AUDIÊNCIA PÚBLICA

ANÁLISE DAS PROPOSTAS DE
EMENDAS DO PODER EXECUTIVO
Área de Planejamento 2

- 1. Destaques das ações estruturantes propostas para a AP 2 no Anexo IB.**
- 2. Comparação entre o potencial construtivo proposto no PLC original e nas propostas de emenda**
- 3. Comparação entre o zoneamento e os gabaritos propostos no PLC original e nas propostas de emenda**
- 4. Análise dos conteúdos propostos especificamente sobre a AP2 e sobre alguns bairros no Título V.**
- 5. Simulações da aplicação da legislação vigente, pelo PLC 44/2021 e pela proposta de emenda.**

Exemplo de terreno em Laranjeiras

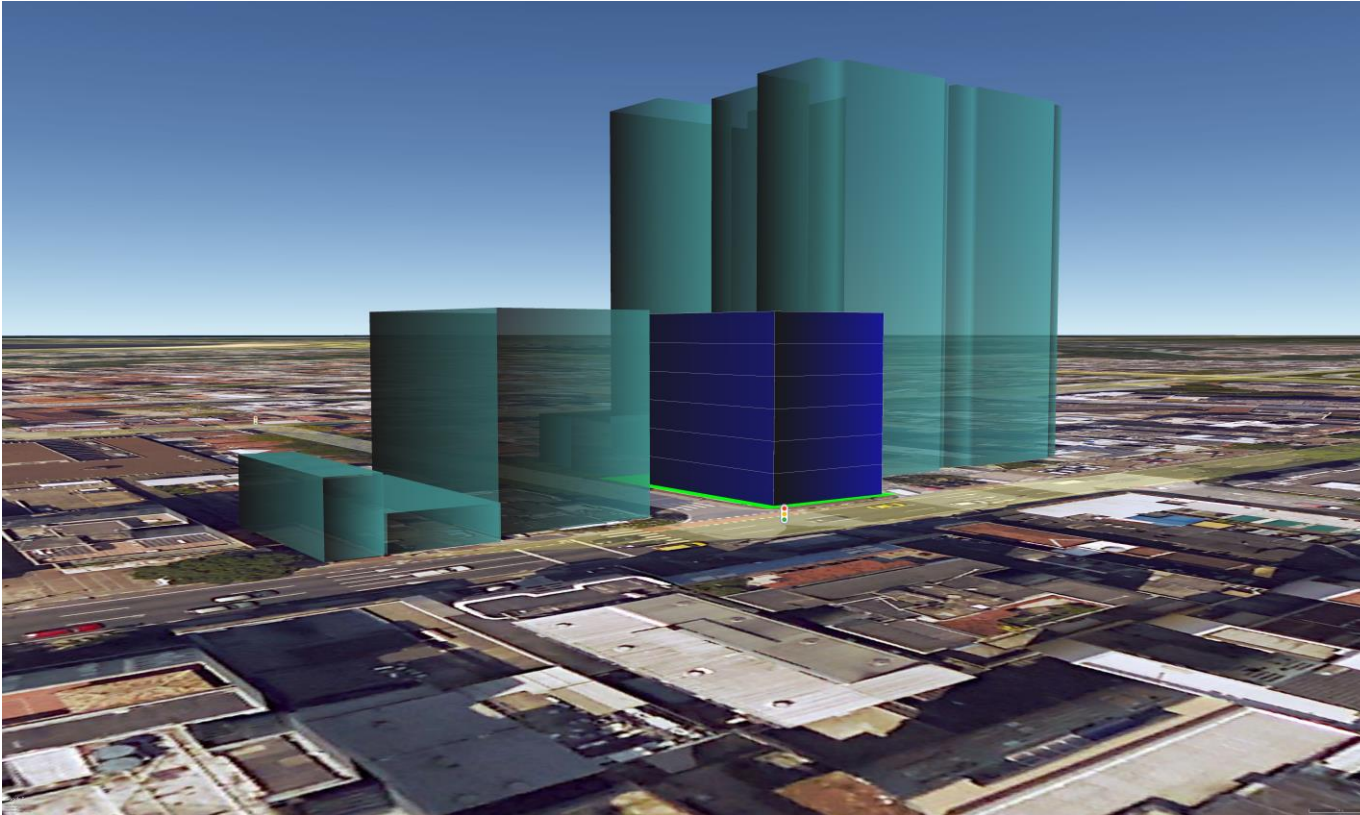
Neste trecho o gabarito das edificações afastadas das divisas foram bastante reduzidos, porém houve acréscimo da ATE máxima, o que permitia uma maior ocupação do terreno.

Exemplo de terreno em Laranjeiras

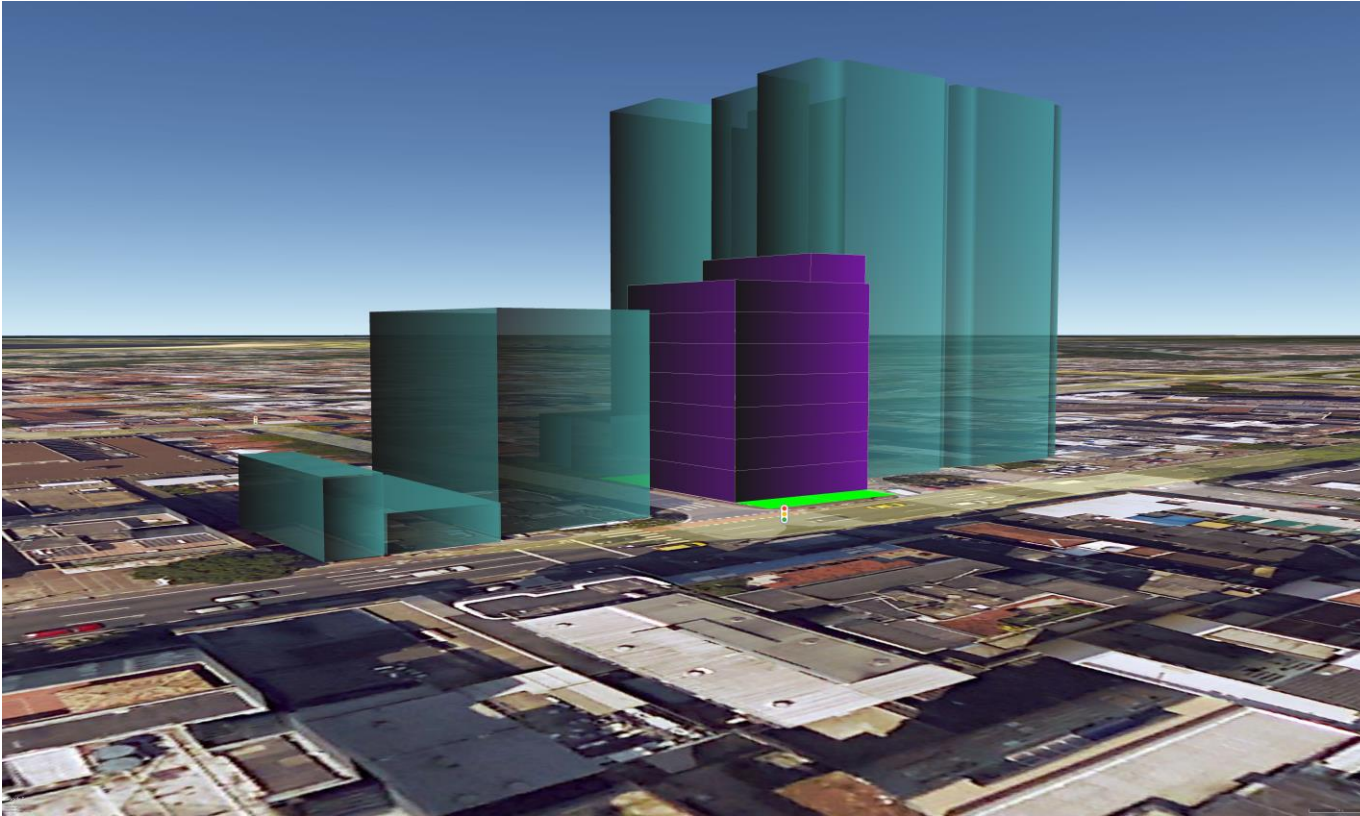
O gabarito dessa subzona foi bastante alterado pela emenda em relação ao PLC original , porém voltando ao gabarito hoje vigente para edificações afastadas das divisa. Para as edificações não afastadas, aumentou-se o gabarito. Portanto, mesmo sem alteração do CAM pode-se atingir um gabarito maior.

Exemplo de terreno na Tijuca

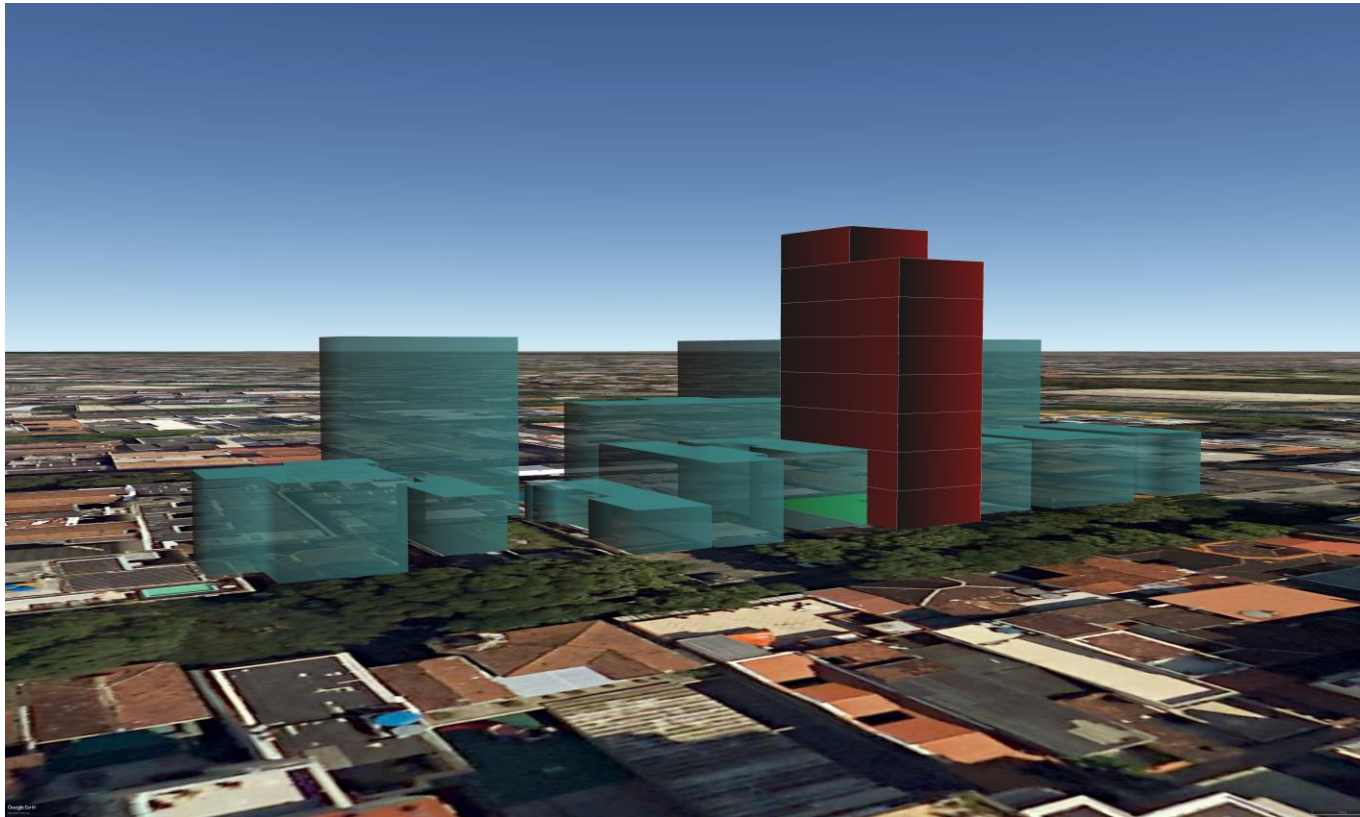
As dimensões do terreno e ATE permitem realizar o gabarito máximo.

Terreno na Rua Carmela Dutra

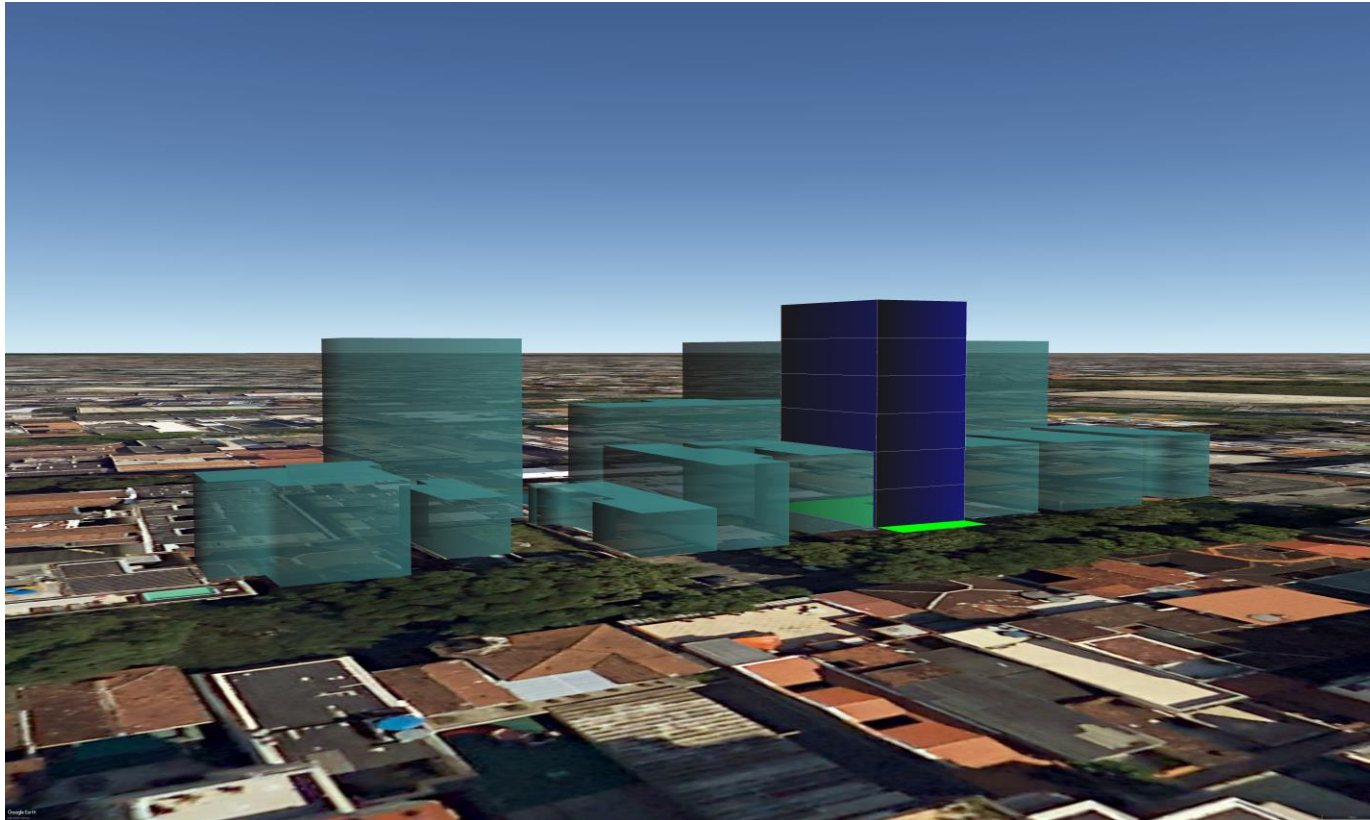
Pelo PLC original, há manutenção do CAM porém o gabarito das edificações afastadas das divisas reduz 1 pav, o que permite menor ocupação do terreno.

Terreno na Rua Carmela Dutra

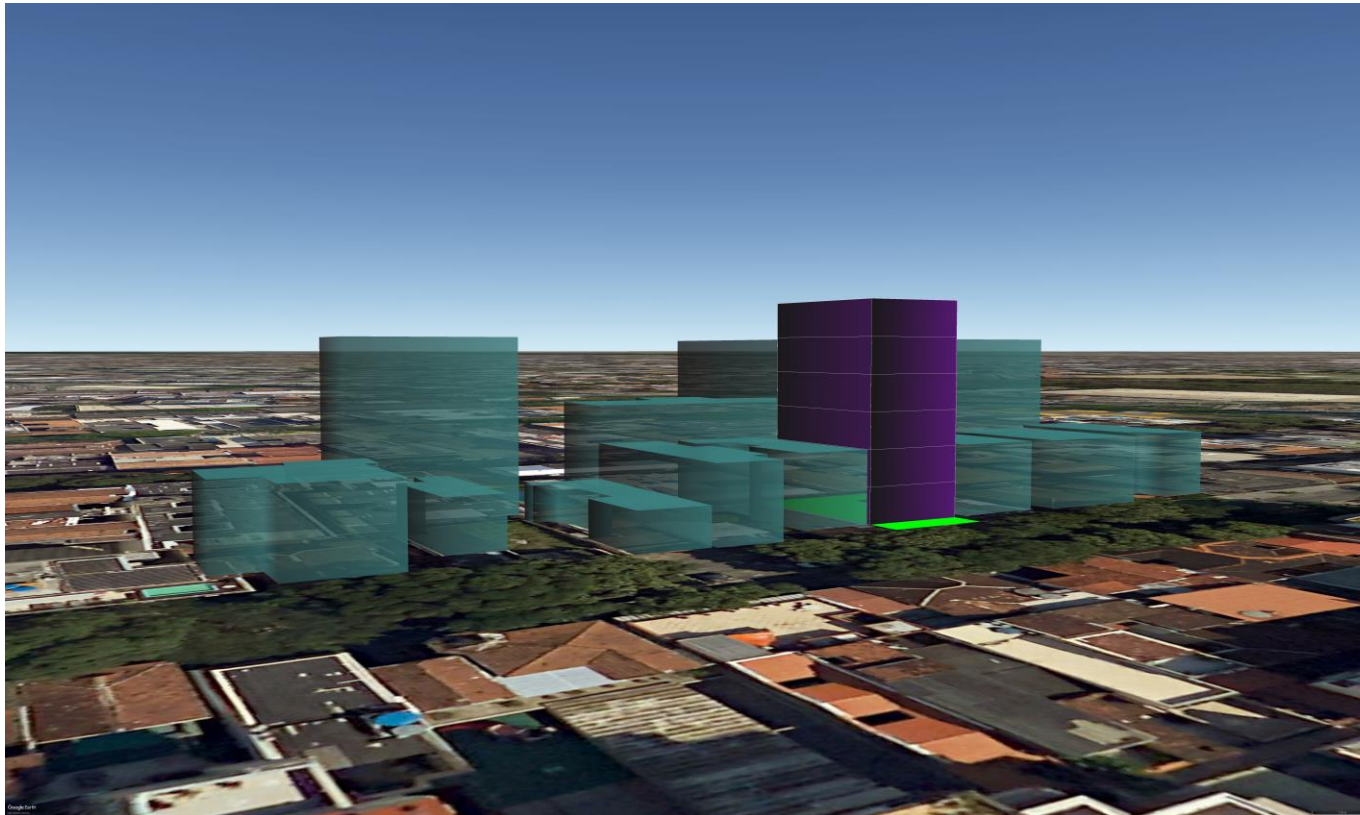
Na emenda há redução do CAM em relação ao PLC original.

Terreno na Rua Senador Nabuco

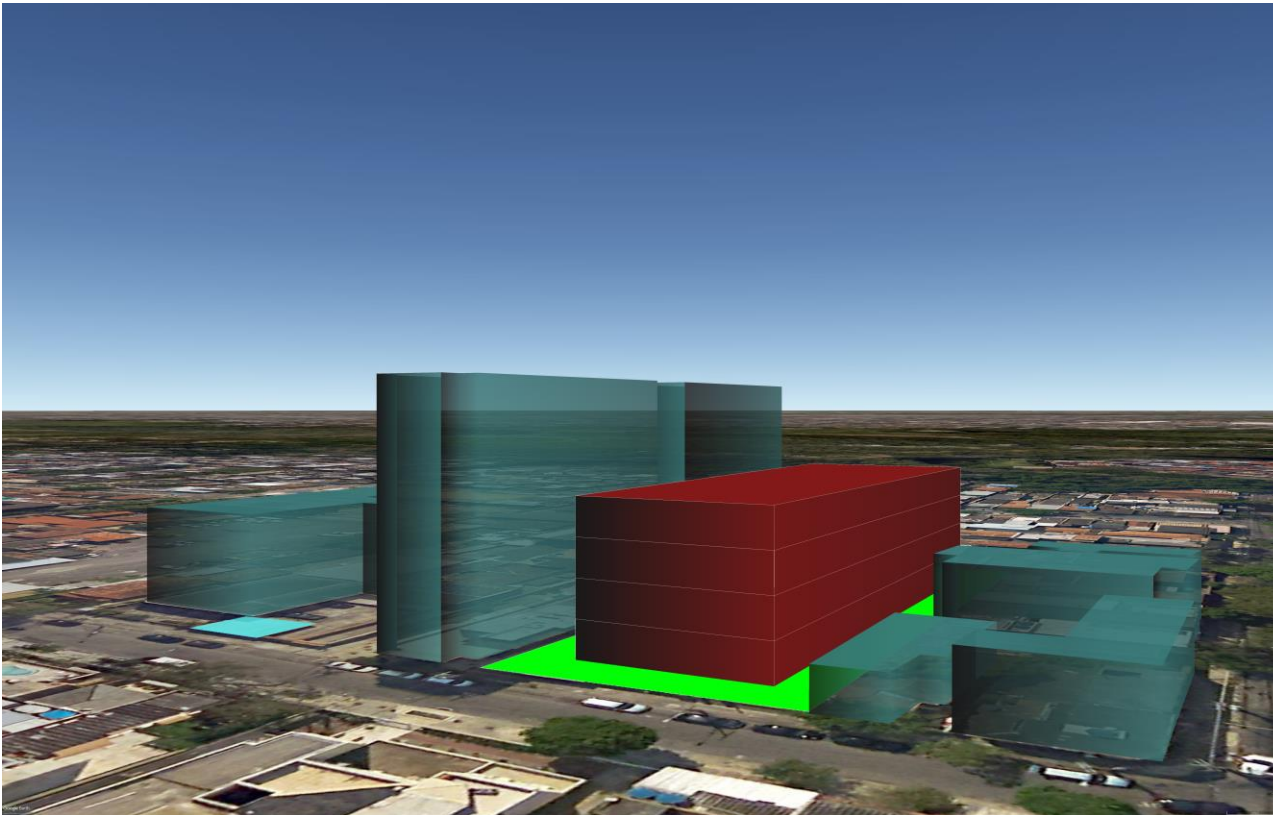
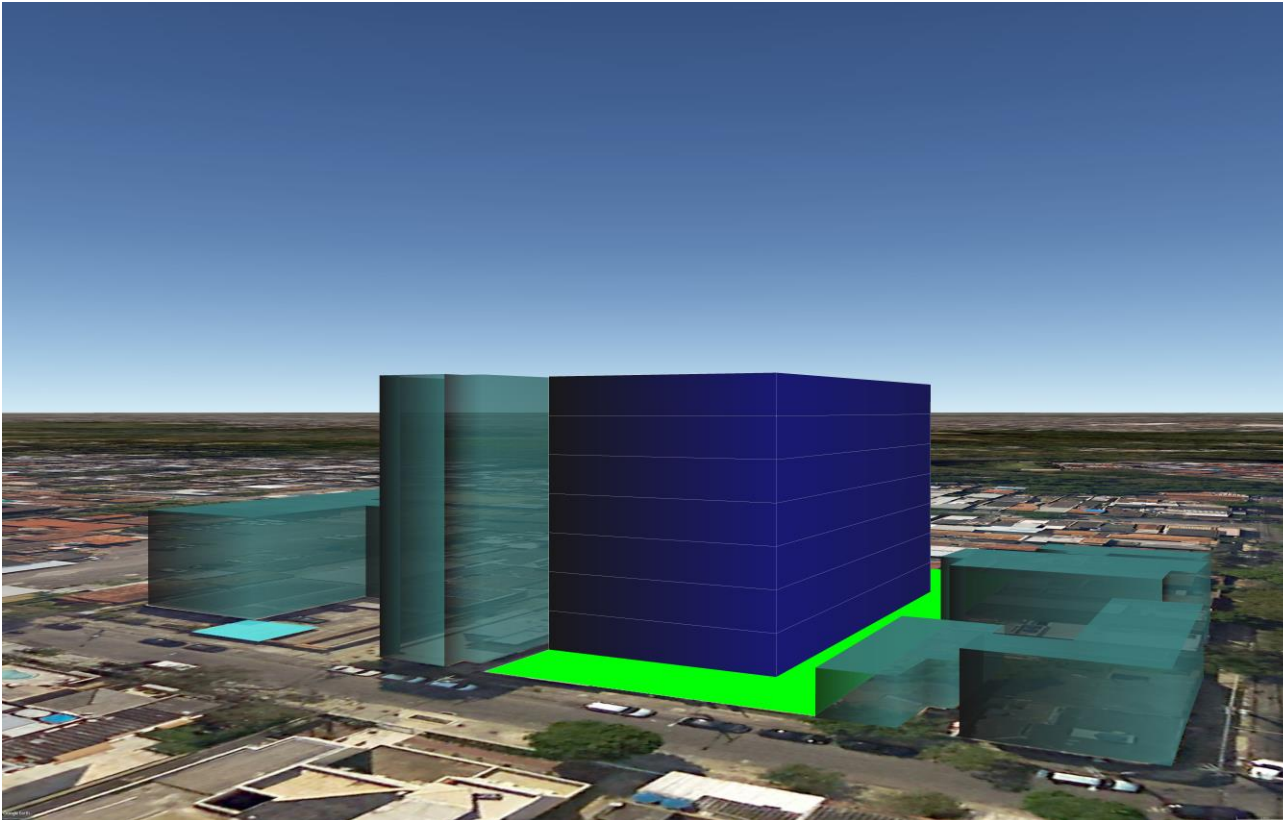
O PLC original aumenta o potencial construtivo e o gabarito máximo permitido.

Terreno na Rua Senador Nabuco

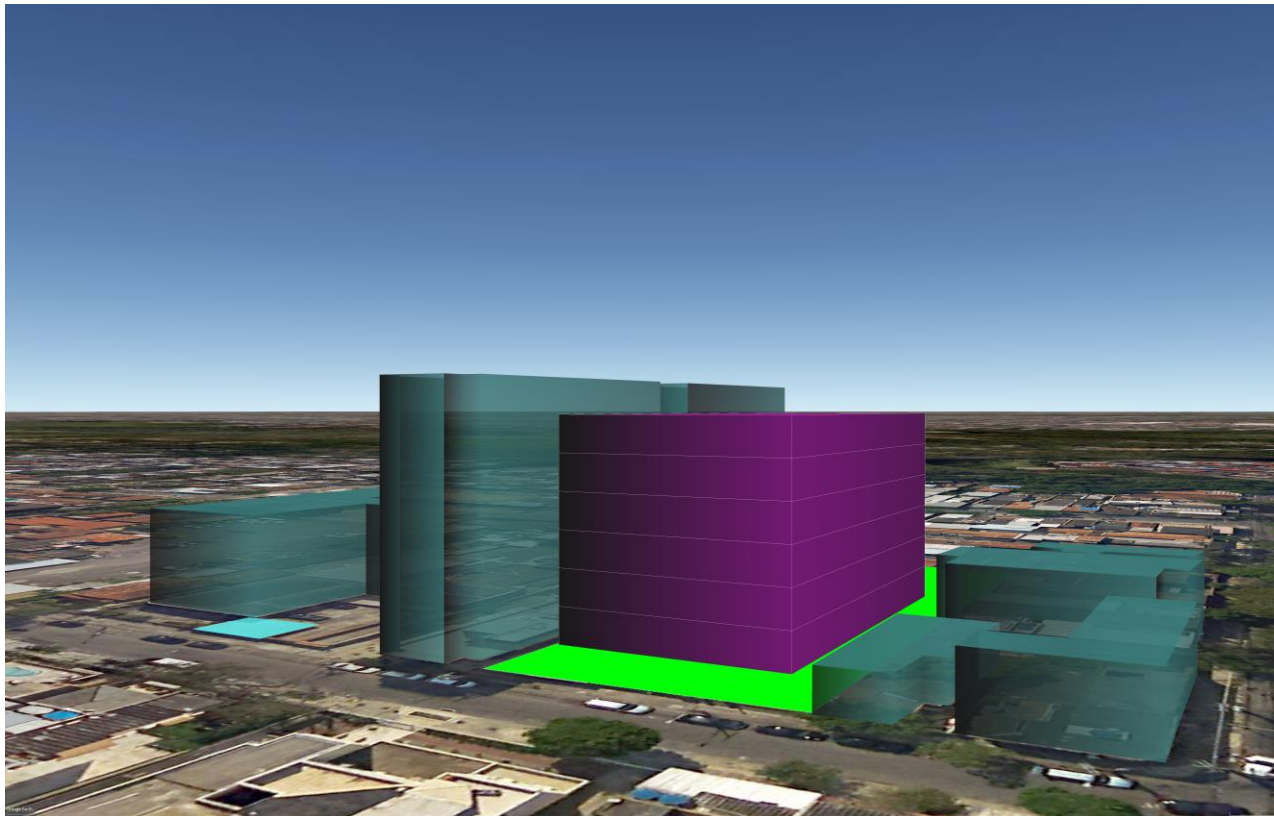
Com a proposta de emenda há redução do potencial construtivo e manutenção do gabarito máximo permitido em relação ao PLC.
